Objet : **Avis de sécurité sur le terrain**
Systèmes ultrasonores Nemio XG (SSA-580A/E1) avec option Dynamic Flow (USDF- 580A)

AVIS DE SECURITÉ SUR LE TERRAIN

Systèmes ultrasonores de diagnostic TOSHIBA Nemio XG (SSA-580A/E1) avec les versions logicielles de 1.5.0 à 2.0.0

Informations importantes à propos d'un possible problème de puissance acoustique

2. Contre mesures

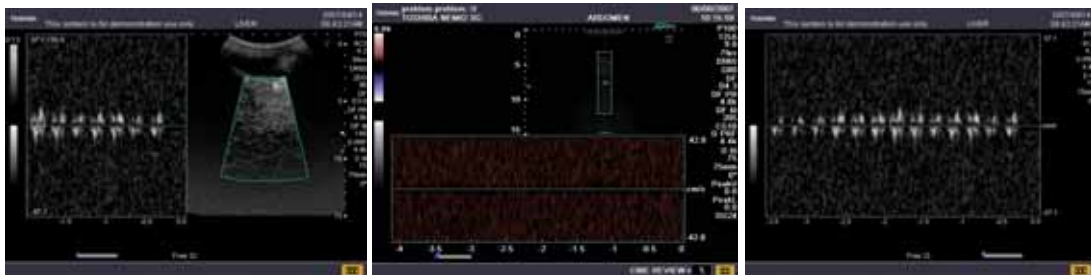
- (1) Lors d'un passage entre le mode Advanced Dynamic Flow (USDF- 580A) et le mode doppler pulsé en affichage plein écran, la température de surface maximale de la sonde peut atteindre 51° si elle est appliquée dans la même position pendant 30 minutes (dépassant donc la limite de 43° décrite dans la norme IEC60601-2-37).
- (2) Lorsqu'en mode 2D le système est utilisé avec un angle de balayage minimum en association avec plusieurs focales, les valeurs IM/IT indiquées sur le moniteur peuvent dépasser la valeur maximale décrite dans le manuel d'utilisation. La température de surface maximale de la sonde peut atteindre 49° si elle est appliquée dans la même position pendant 30 minutes (dépassant donc la limite de 43° décrite dans la norme IEC60601-2-37.)

- (3) La valeur d'index thermique IT sur le moniteur peut être affichée de façon incorrecte. Néanmoins, l'index thermique actuel IT ne dépasse pas la valeur 4. (Notez que la limite spécifiée par la FDA est de 6)

incorrectes. Ceci en particulier en mode 2D+TM où la valeur maximale de l'IT indiquée dans le manuel est inférieure à la valeur réelle affichée.

Une mise à jour du logiciel sera installée sur votre système et le manuel correspondant sera remplacé. Temps estimé pour effectuer cette mise à jour : une heure

- de ne plus sélectionner le mode Doppler pulsé plein écran pendant l'utilisation du mode Advanced Dynamic Flow (USDF- 580A), et
- de ne plus utiliser un angle de balayage minimum en mode 2D en association avec plusieurs points de focalisation,
